BAGIAN 5 HASIL EVALUASI RANCANGAN

Gambar 5-1 Sirkulasi Lantai 1 sebelum Evaluasi
(Sumber : Dokumen Penulis, 2018)

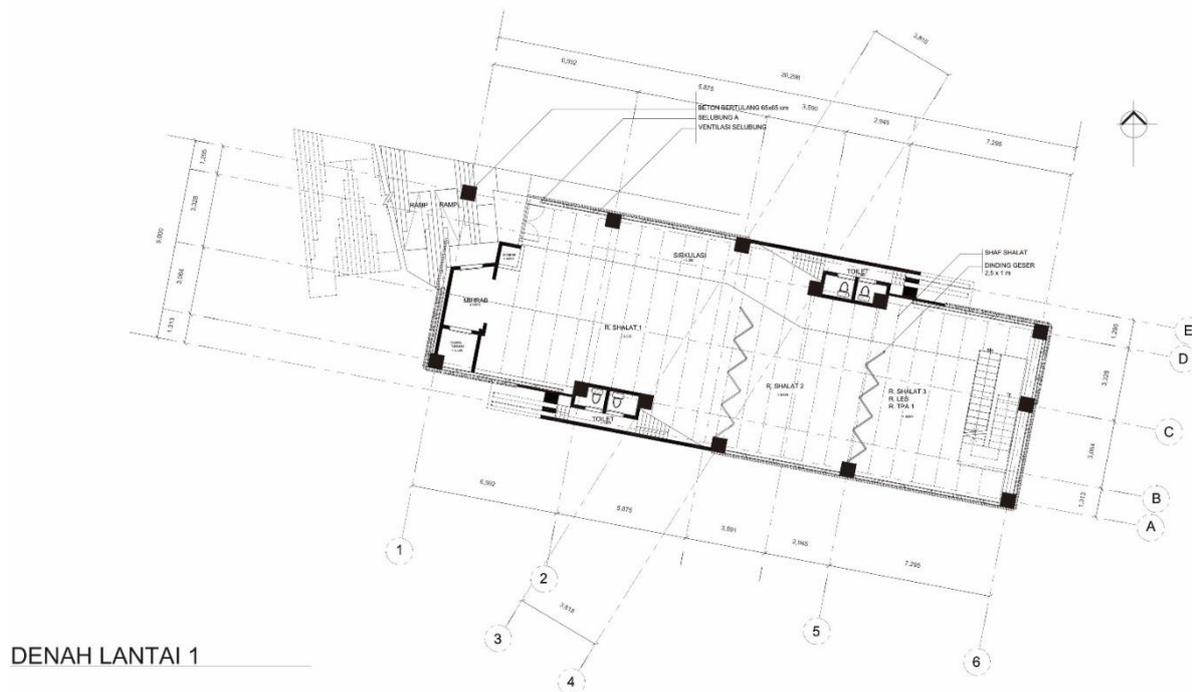
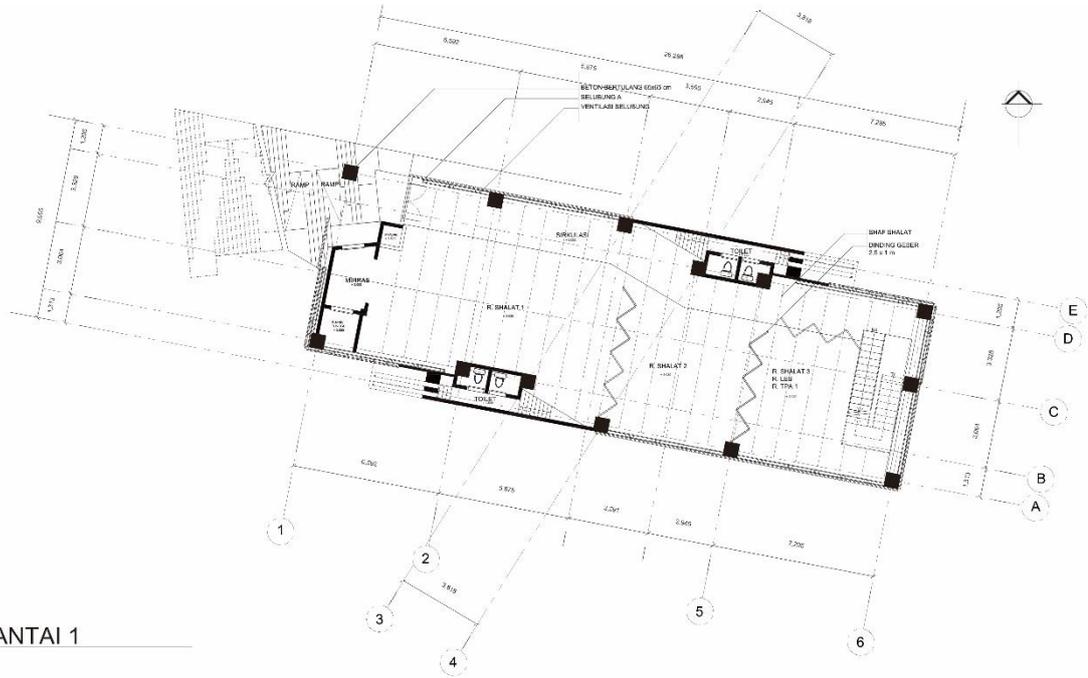
Hasil rancangan dari sirkulasi yang menghubungkan ground floor sebagai pusat aktifitas mahasiswa dengan lantai 1 sebagai tempat ibadah hanya terhubung dengan satu akses tangga yang langsung ke lantai 1 zona ibadah C. Mengenai hal ini menjadi perhatian karena zona ibadah C pada hari-hari biasa dipergunakan sebagai ruang kelas les dan TPA sehingga akan mengganggu jika ada sirkulasi disana.

Oleh sebab itu ada penambahan partisi pemisah fleksibel yang bisa digeser-geser. Kenapa ini tidak dibuat permanen, karena ruang ini sewaktu-waktu juga akan digunakan sebagai tempat shalat berjama'ah.

Gambar 5-5 Denah : (a) Tempat Wudhu, dan (b) Toilet sebelum evaluasi

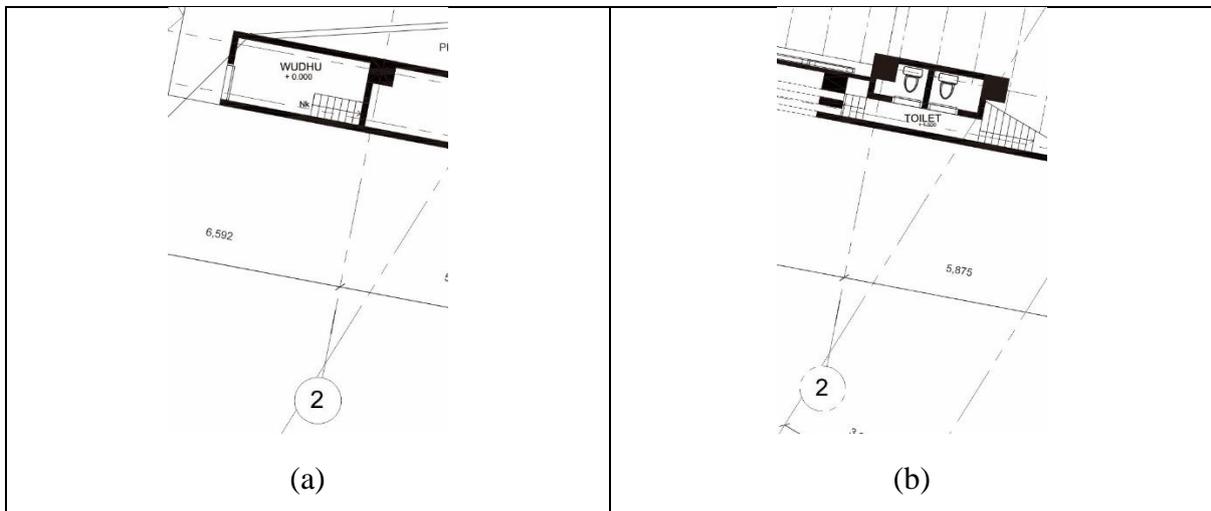
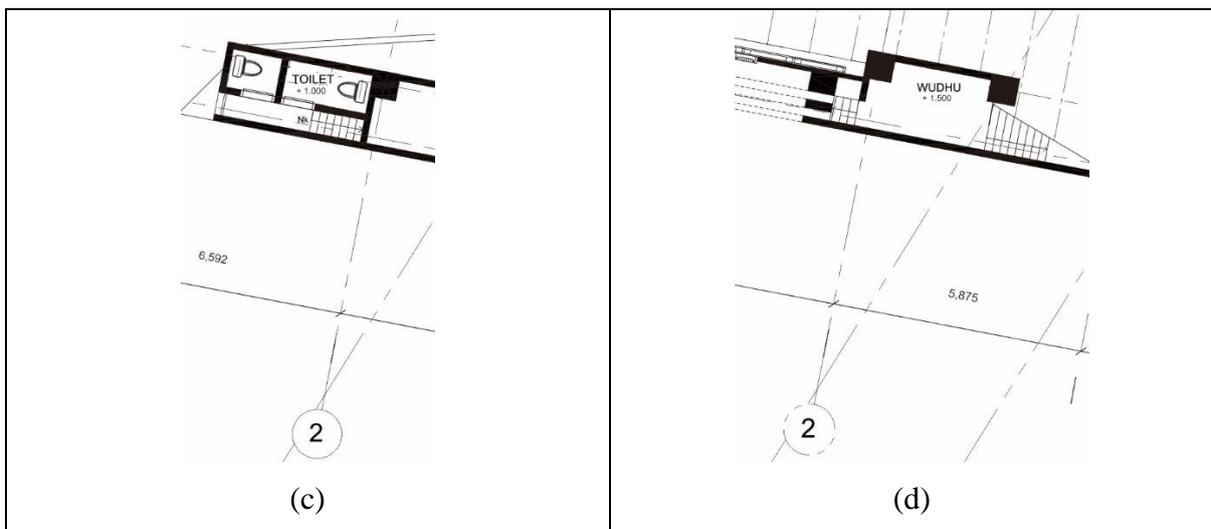
Hasil rancangan dari peletakan denah tempat toilet dan wudhu dimana letak alur sirkulasi pertama merupakan ruang wudhu setelah itu baru toilet. Ini menjadi perhatian karena tempat untuk bersuci diletakan paling pertama dan setelahnya adalah toilet yang merupakan tempat kotor.

Oleh karena itu diperlukan penukaran peletakan ruang antara wudhu dan toilet. Dimana toilet diletakan paling depan dan setelahnya baru tempat wudhu.

*Gambar 5-8 Akses Ruang Belajar dan Baca sesudah Evaluasi
(Sumber : Dokumen Penulis, 2018)*

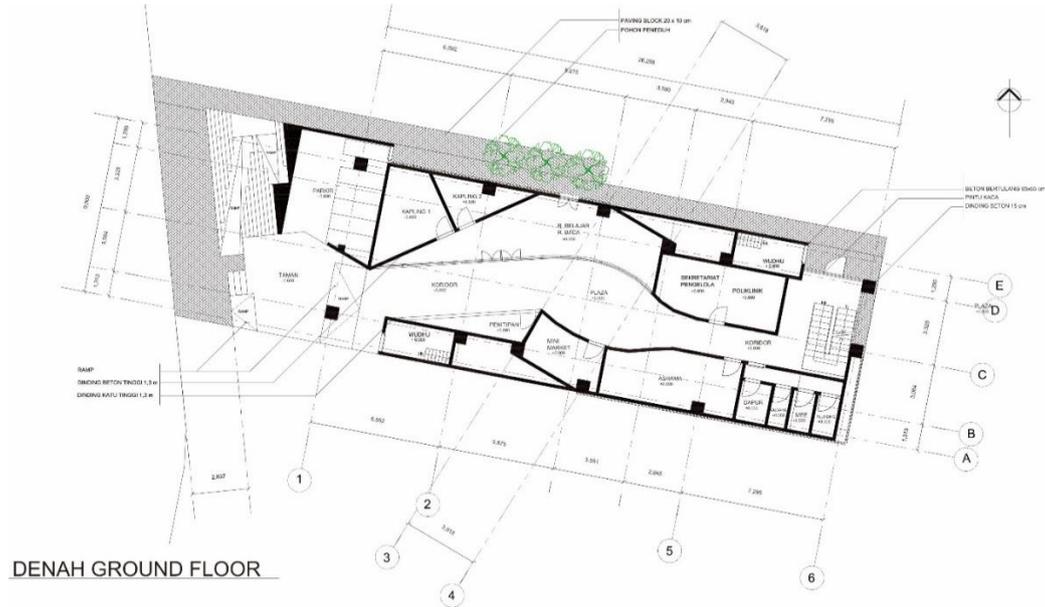
Hasil rancangan dari ruang belajar dan baca yang ada diperlukan penambahan akses masuk dari utara untuk mempermudah akses orang berkunjung.
